**Avis de la Mission Régionale d'Autorité environnementale
Nouvelle-Aquitaine
sur le projet de parc photovoltaïque au sol
à Naintré (86)**

AVIS NA-2026-018381/A P

Localisation du projet :	Commune de Naintré (86)
Maître d'ouvrage :	Société ARKOLIA
Avis émis à la demande de l'Autorité décisionnaire :	Le préfet de la Vienne
En date du :	21 mai 2026
Dans le cadre de la procédure d'autorisation :	Permis de construire

page 159 de l'étude d'impact – enjeux floristiques et faunistiques et emprises impactées

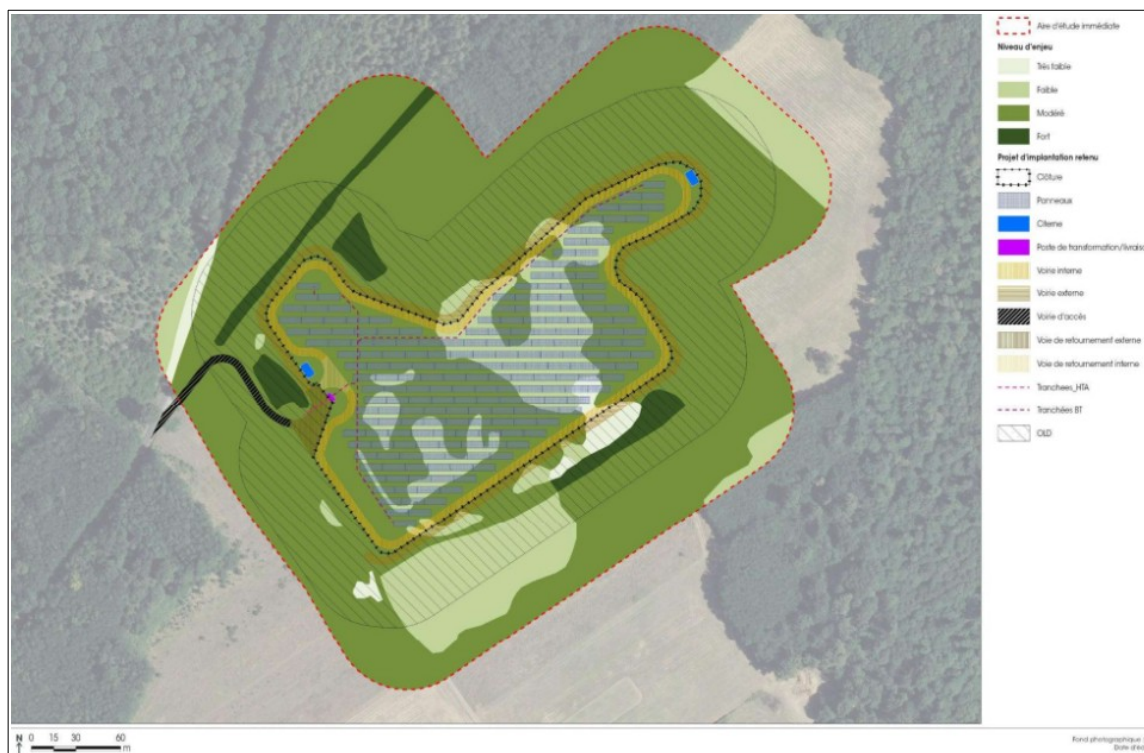
La représentation des enjeux floristiques et faunistiques de la page 159 montrent que les zones évitées par le projet (MC1) sont toutefois couvertes par l'application des OLD. **La MRAe recommande d'approfondir l'analyse des impacts des OLD sur la flore et les habitats d'espèces constituant des enjeux forts.**
